九州電力株式会社 川内原子力発電所1号炉及び2号炉 発電用原子炉設置変更許可申請 に関する審査の概要

原子力規制庁

川内原子力発電所の審査の経緯

図 標準応答スペクトルの評価に用いる地下構造モデル(既許可地下構造モデル)

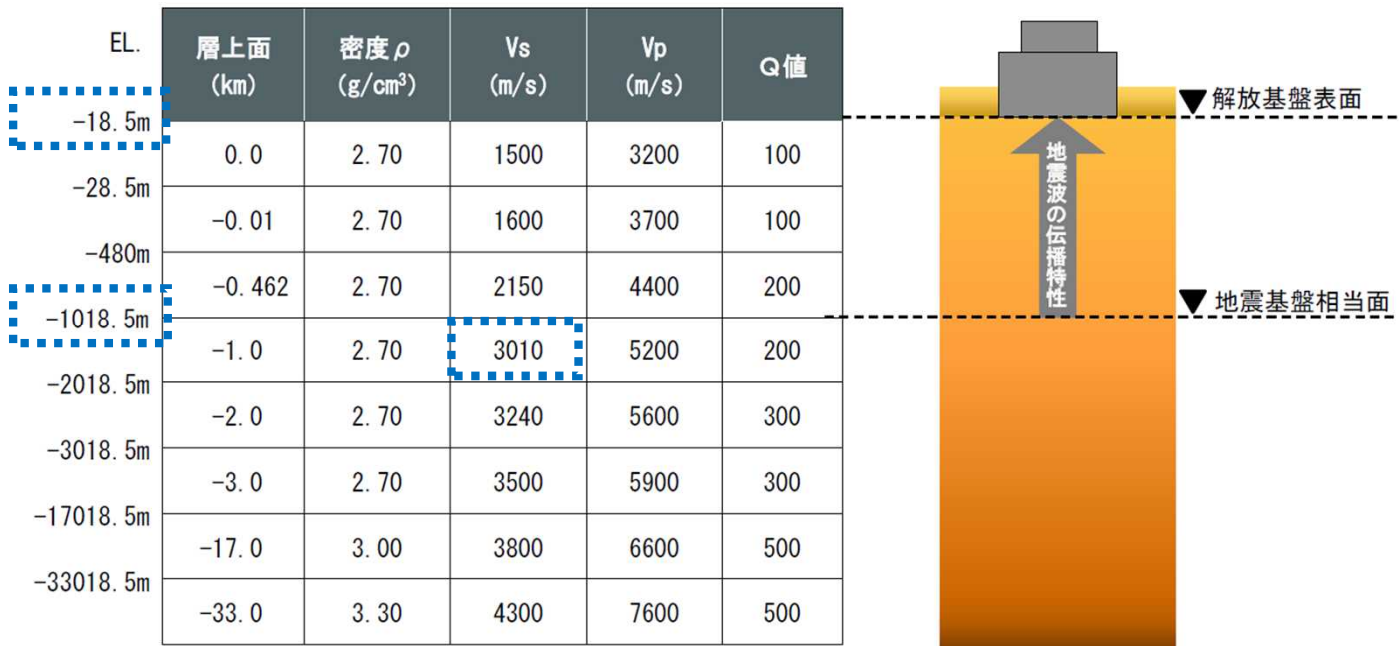
- 既許可地下構造モデルは、長周期帯における理論的手法による評価に用いるために設定されていたことから、新基準許可日以降に取得したデータを含む地震観測記録を用いた検討やボーリング孔内減衰測定を追加で実施するなど、短周期帯も含めて全ての周期帯に適用できることを確認。
- 当初申請では、EL.-200m以浅の地盤減衰(Q値)を既許可地下構造モデルとは異なる値で設定していたが、上記の地震観測記録を適切に再現できず、地震動の短周期帯の過小評価となり得ることから、規制委員会が地下構造モデルの再検討を求めたところ、申請者は、既許可地下構造モデルを用いることとした。

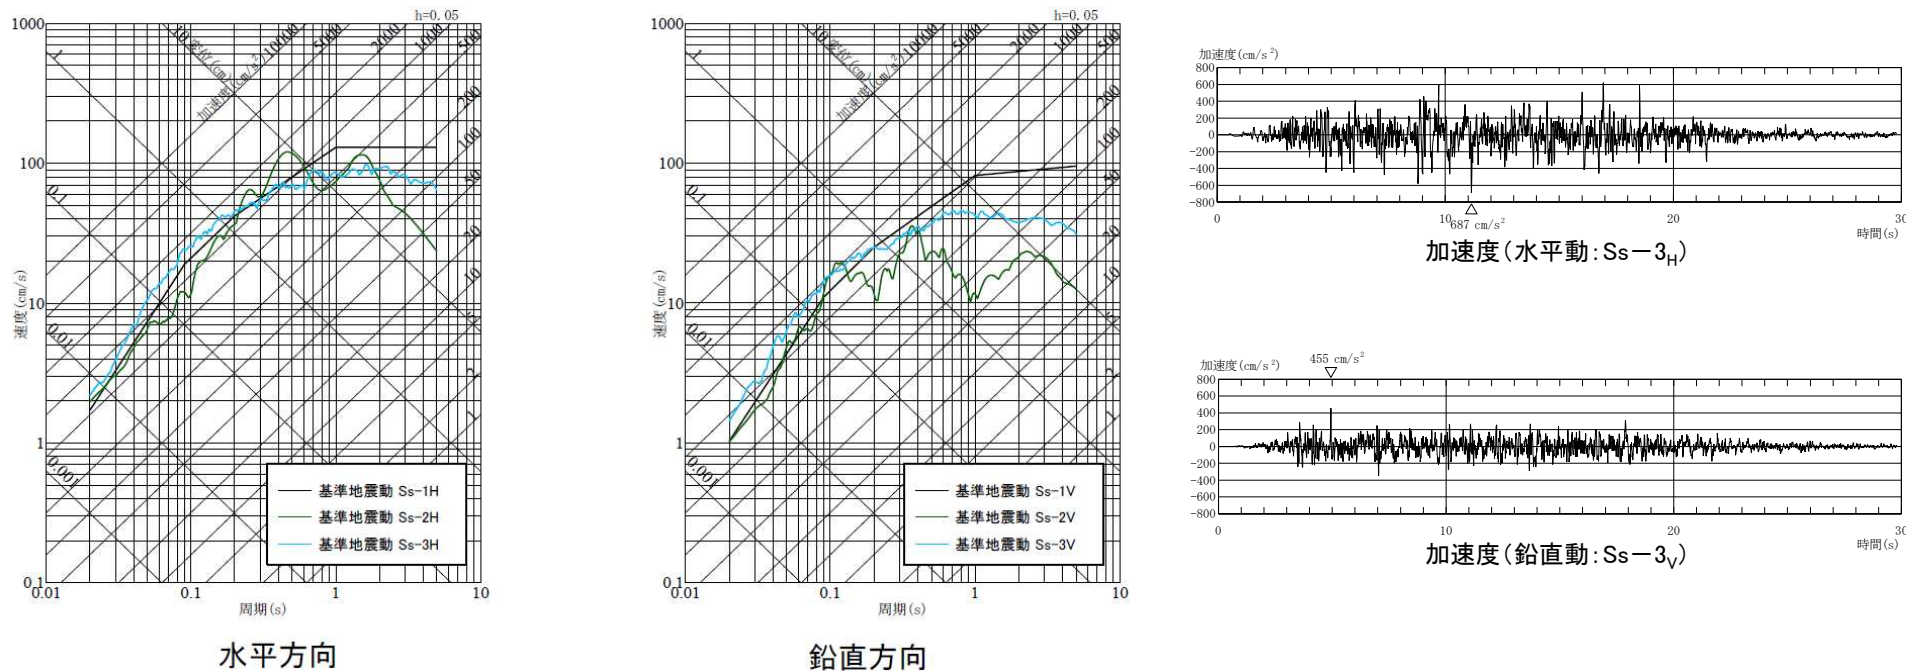
- 標準応答スペクトルに基づく地震動評価結果が一部周期帯でSs-1を上回るため、基準地震動Ss-3として策定していることを確認。

図 長期評価(第二版)の評価対象領域と既許可評価の想定波源(琉球海溝の例)

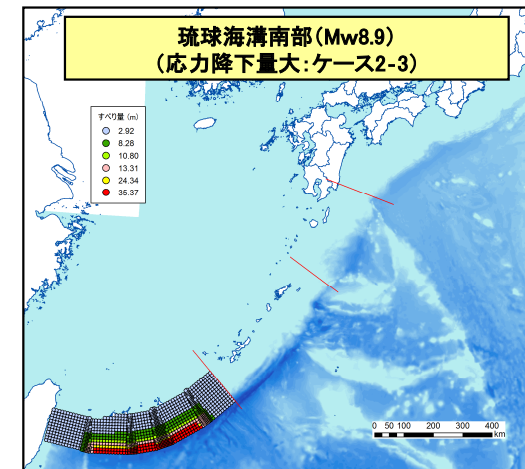
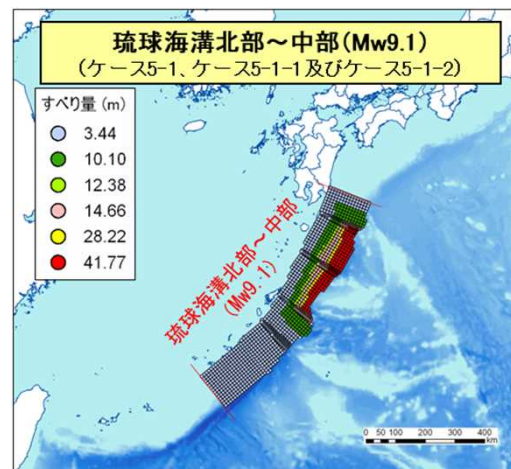
- ・ 日向灘の巨大地震、並びに南西諸島周辺及び与那国島周辺の巨大地震の地震規模をM8程度とする等の改訂がなされている。

既許可の地震動評価及び津波評価で、長期評価(第二版)と同等以上の地震規模を想定していることから、新知見の影響はない。

- ・ 日向灘及び南西諸島海溝周辺の地震活動の長期評価(第二版)の内容は、既許可申請書の評価に影響がないことを確認。

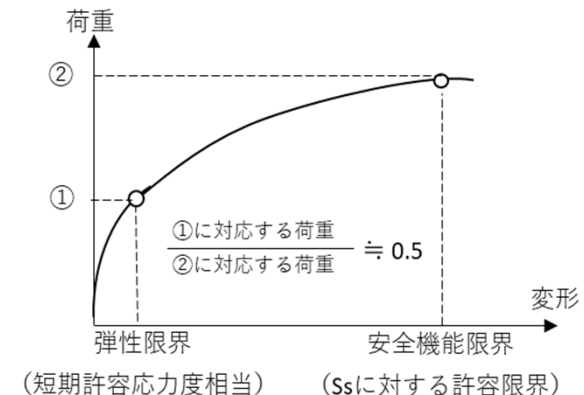
- ① 基準地震動の追加に伴い、第4条及び第39条(地震による損傷の防止)の耐震設計方針については、下記の事項を確認
- 第4条の弾性設計用地震動Sd-3については、以下の工学的判断に基づき、基準地震動Ss-3との応答スペクトルの比率を0.5として適切に設定する方針^(注1)
 - (1)弾性限界と安全機能限界に対する入力荷重の比率を考慮^(注2)
 - (2)基準地震動S₁の応答スペクトルをおおむね下回らないように考慮
 - 上記以外の耐震設計方針については、既許可申請書の内容から変更する必要がないこと
- ② なお、関連する下記の項目については、既許可申請書の内容から変更する必要がないことを確認
- 火災による損傷の防止(第8条関係)
 - 溢水による損傷の防止(第9条関係)
 - 火災による損傷の防止(第41条関係)
 - 特定重大事故等対処施設(第42条関係)
 - 重大事故等対処設備(第43条関係)
 - 電源設備(第57条関係)
 - 緊急時対策所(第61条関係)
- また、重大事故等対処に係る技術的能力については、手順に変更はなく、既許可申請書の内容から変更する必要がないことを確認

[#]「発電用原子炉施設に関する耐震設計審査指針の改訂についての技術的解説の作成と今後の研究課題等の調査(平成18年度報告書)」に添付されている分科会資料(震分第30-4号)で、安全機能限界と弾性限界に対応する入力荷重の比率は0.5程度(右図参照)とされている。
